Gegenstand: Festlegung von Laufzeitbeschränkungen für Bremsschläuche der hydraulischen Radbremse

Betroffen: **ASH 25**; alle Baureihen¹; Type-Certificate EASA.A.213; alle Werknummern
ASH 26 E; Type-Certificate LBA 883; alle Werknummern

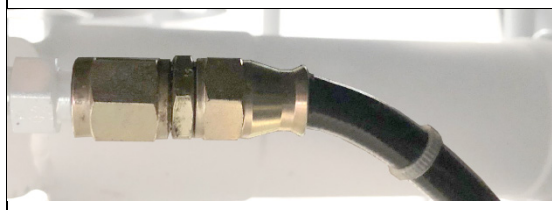
Bremsschläuche alter Bauart aus Gummi, erkennbar an der hier dargestellten Form des Fittings und der Umantelung aus Textilgewebe.
	Bremsschläuche neuer Bauart , erkennbar an der hier dargestellten Form des Fittings.

Bremsschläuche **alter Bauart**: Dieser Bremsschlauch ist in regelmäßigen Abständen von 6 Jahren auszutauschen. Befindet sich der Bremsschlauch in gutem Zustand, braucht er nicht ausgetauscht zu werden unter der Bedingung, dass er mindestens alle 100 h auf seinen Zustand überprüft wird.

Bremsschläuche **neuer Bauart**: Dieser Bremsschlauch unterliegt keiner Laufzeitbeschränkung (on condition).
